**Pytanie nr 1**

Informacja zawarta jest w Projekcie Technicznym rys. 8. Opis warstw Ch1, Ch2.

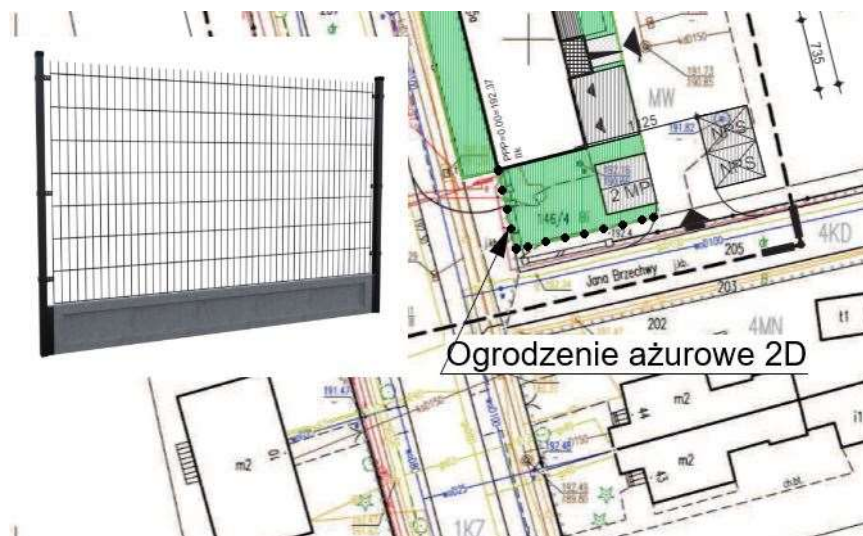
Prosimy o podanie przekroju zagospodarowania terenu przez dojścia do budynku, chodniki, miejsc parkingowych (podbudowy, podsypki, warstwa wierzchnia) brak tych informacji w projekcie.

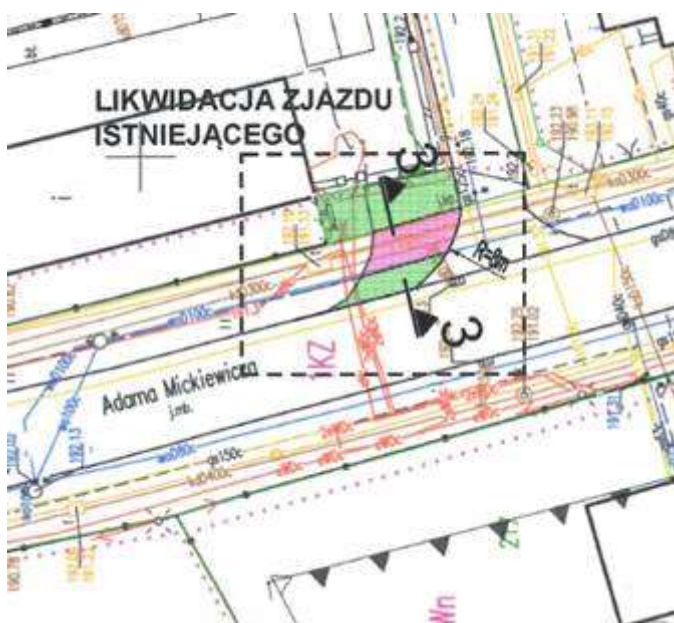
Czy okna O1 i O2 mają być wykonane z PCV jak w opisie czy z drewna jak na zestawieniu. Jeśli z drewna to proszę o podanie rodzaju drewna.

Drewno sosnowe na mikrowczepy, Wodoszczelność min. kl.7A, ilość cykli otwierania / zamykania min.10tys., szczelność powietrzna min.kl.4, Nośność okuć min.150kg., odporność okuć na korozję min.5 klasa. Stopień ochrony akustycznej min.3.
